改善箇所説明図

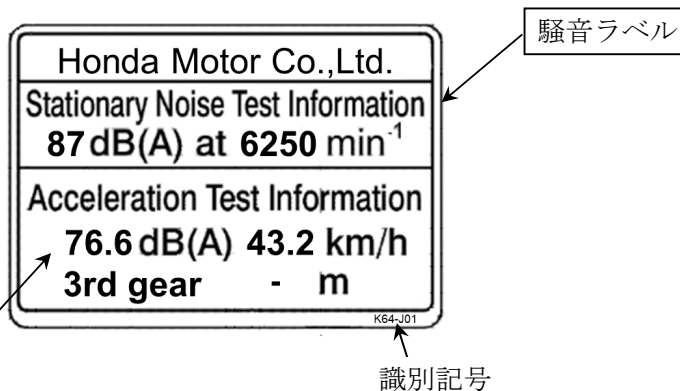
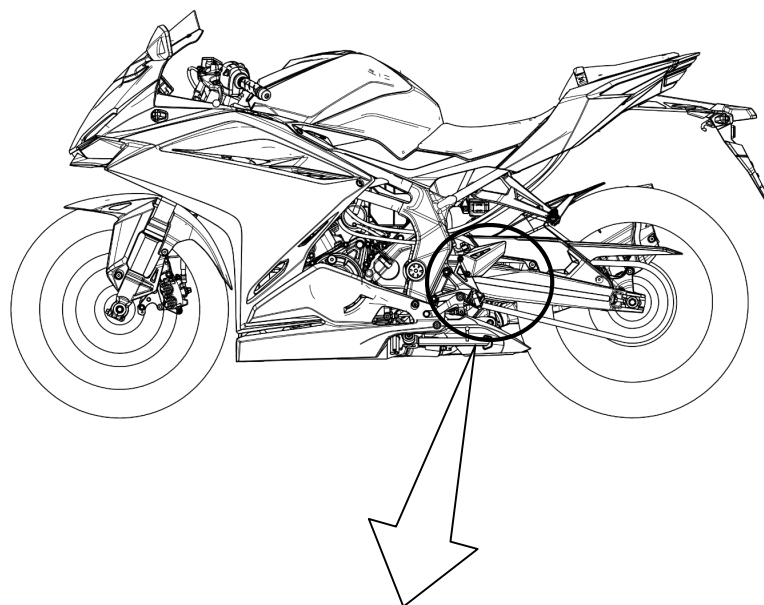
基準不適合発生箇所

騒音ラベルにおいて、当該ラベルの在庫管理が不適切なため、車体に貼付した騒音ラベルの騒音試験条件、加速騒音値欄に誤った数値が記載されているものがある。そのため、協定規則第41号の技術的な要件に適合しない。

全車両、騒音ラベルを良品に貼り替える。

識別：良品の騒音ラベルは識別記号がK64-JC1である。
